Gudmund Hansen, Albert Isfeld og Rúi Øster finga 1. og 3. virðislon

Uppskot og virðislonir

Í viðmerkingum sínum til virðislonu og umtalaðu uppskotini sigur dómsnevndin m.a.:

Uppskotið hjá Høgna Larsen og Jórur í Dali — fjórðbesta uppskotið

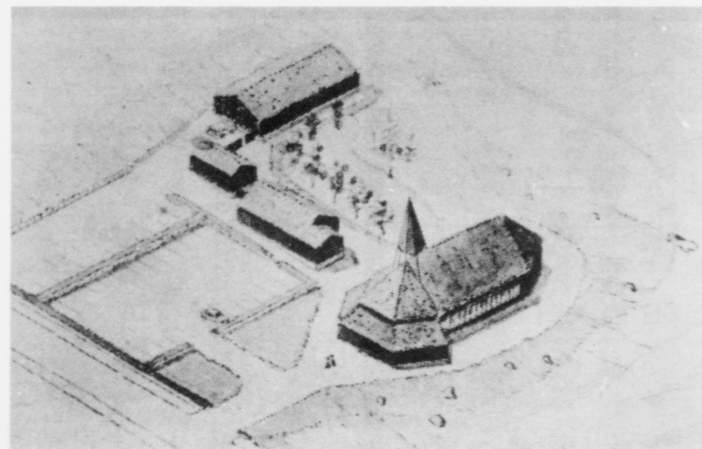
«Dómsnevndin metir hetta uppskot sum tað, ið best og vakrast greiðir frá kirkjunum innan, og hon ivast ikki í, at her kundi fingist eitt vakurt og heilskapað kirkjurúm.

Í uppskotinum verður við síðubyggingum uttan um kirkjurúmið roynt at draga stóru tekjuna niður móti lendum. Henda áhugaverda royndin er tó ikki gjøgnumförd, og soleiðis sum teir lægri bygningpartarnir eru endaðir, eru teir ikki nóg væl lýstir og lýta sjálfan hovuðbygningin. Tornið er ov stórt og tykist ikki nóg væl skipað.

Skipanin av økinum er væl umhugsad, men bygningarnir tykjast settir ov tilvildarliga hvør eftir øðrum.
